N/Réf. : ETB20265_708_PU
Gest. : MB/AA
V/Réf. : 11731
Corr: d'Andrimont Alice
NOVA : 05/XFD/1867303

ETTERBEEK. Place Saint-Antoine, 10 (arch. VAN DOREGHEM)
(= Façade avant en zone de protection de l'Eglise Saint-Antoine de Padoue / Inventaire)
PERMIS D'URBANISME : diviser une maison unifamiliale en trois logements et régulariser l'ajout de volumes au rez-de-chaussée, la baie ainsi que le garde-corps au 2e étage en façade avant

Avis de la CRMS

Façade à rue. Situation de droit

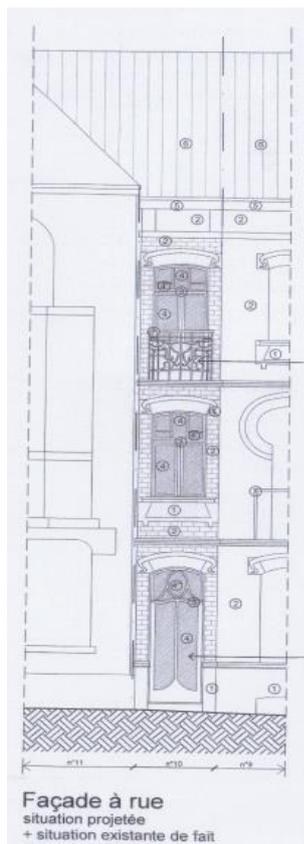
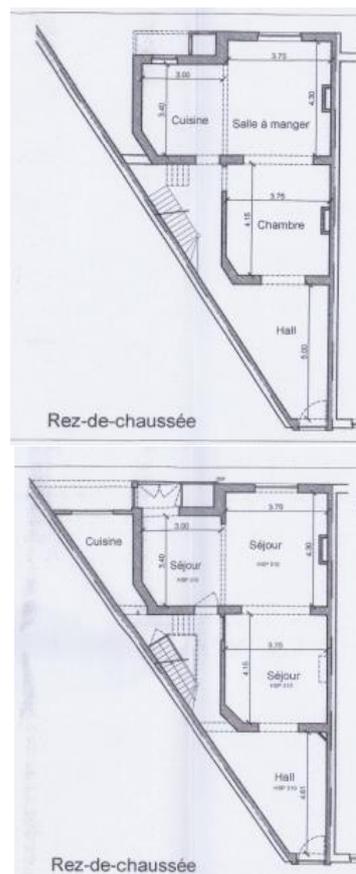
En façade avant, la modification de la baie au + 2 et son garde-corps sont de qualité et respectent la symétrie avec la travée de droite du n°8. L'ajout du volume à l'arrière au rez-de-chaussée et la division en 3 unités de logement ne présentent, quant à eux, pas d'impact d'ordre patrimonial. Bien que non compris dans la présente demande, la CRMS juge la corniche de l'ensemble du bâtiment (n°8-10) particulièrement peu harmonieuse et elle s'interroge sur la régularité de celle-ci.
